**Dodatek č. 1
ke smlouvě o dílo č. OVZ-VZZR-2017-07**

Smluvní strany mezi sebou dne 19. 6. 2017 uzavřely smlouvu o dílo č. OVZ-VZZR-2017-07, jejímž předmětem je zhotovení stavebního díla: **Cyklistická stezka Pardubice – Chrudim – I. etapa.**

Název akce:	Cyklistická stezka Pardubice – Chrudim – I. etapa
Změnový list č. 1	SOD č.OVZ-VZZR-2017-007
<p><u>Popis Změny:</u> Výměna nevhodné zeminy do násypu tělesa a zesílení konstrukčních vrstev cyklostezky.</p> <p><u>Popis příčiny Změny:</u> Podle projektové dokumentace bylo provedeno sejmutí ornice a podorničí v tl. 0,3 m a bylo provedeno posouzení podloží. Při místním šetření bylo zjištěno, že podloží je tvořeno směsí ornice a podorničí s vysokým podílem jílové složky. Na tomto podloží není možné garantovat požadovaný parametr únosnosti $E_{def,2}$ 45,0 MPa. Z tohoto důvodu je nutné provést úpravu podloží a následně i konstrukčních vrstev cyklostezky. Úprava bude provedena odtěžením části podloží v tl. 0,13 m a následným zesílením konstrukčních vrstev cyklostezky o 130 mm štěrkodrti resp. betonového recyklátu f 0/63. V projektové dokumentaci je uvažováno s využitím 80% objemu vytěžené zeminy při odkopávkách do hutněného násypu tělesa

KM 0,260

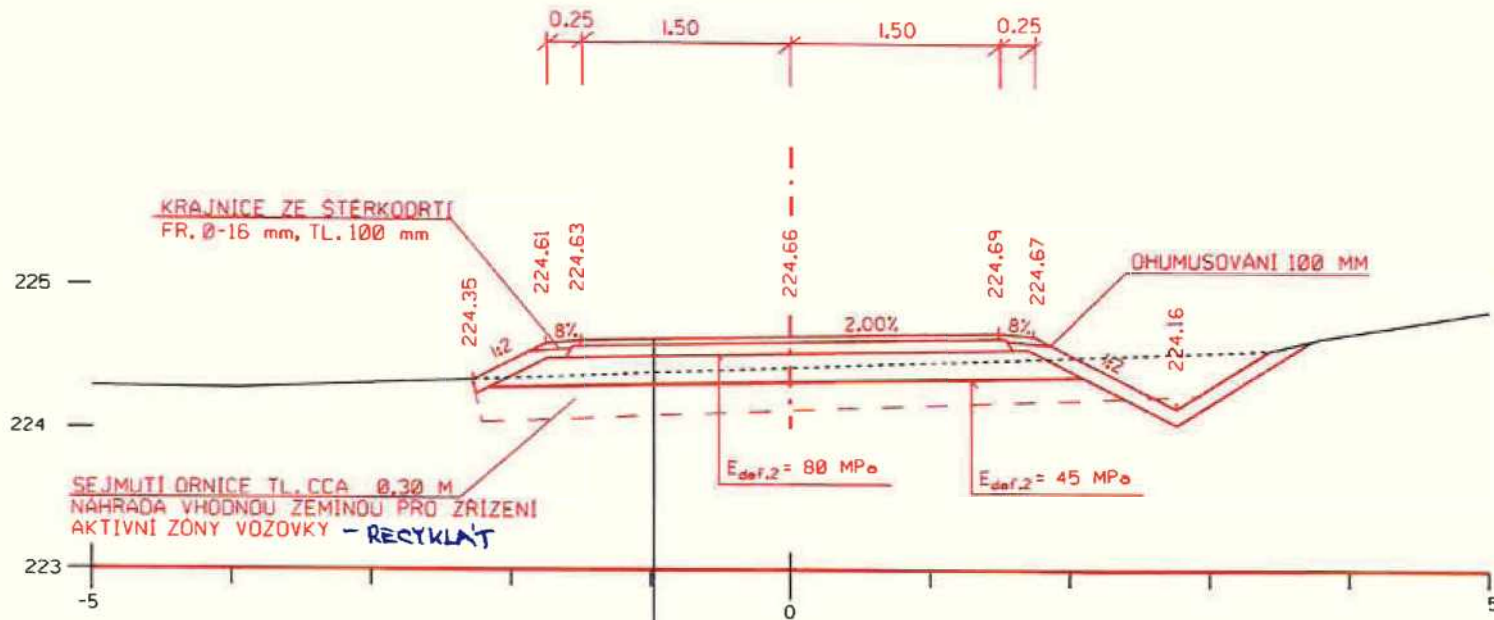
SEJMUTÍ ORNICE TL. CCA 0,30 M
NÁHRADA VHDNOU ZEMINOU PRO ZŘIZENÍ
AKTIVNÍ ZONY VOZOVKY - RECYKLÁT

ZMĚNA - VÝMĚNA ZEMINY ZA RECYKLÁT

Úprava bude provedena dalším odtěžením částí podloží v tl. 0,13 m a následným zesílením konstrukčních vrstev cyklostezky o 0,13m štěrkodrti resp. betonového recyklátu f 0/63.

Po geotechnickém posouzení bylo rozhodnuto, že zemina do hutněného násypu není vhodná, protože obsahuje vysoký podíl humózní a jílové složky a není proto možné garantovat předpokládané parametry únosnosti pláň. Vzhledem k výše uvedenému je nově navržen kompletní násyp tělesa cyklostezky z betonového recyklátu, který požadované parametry splňuje.
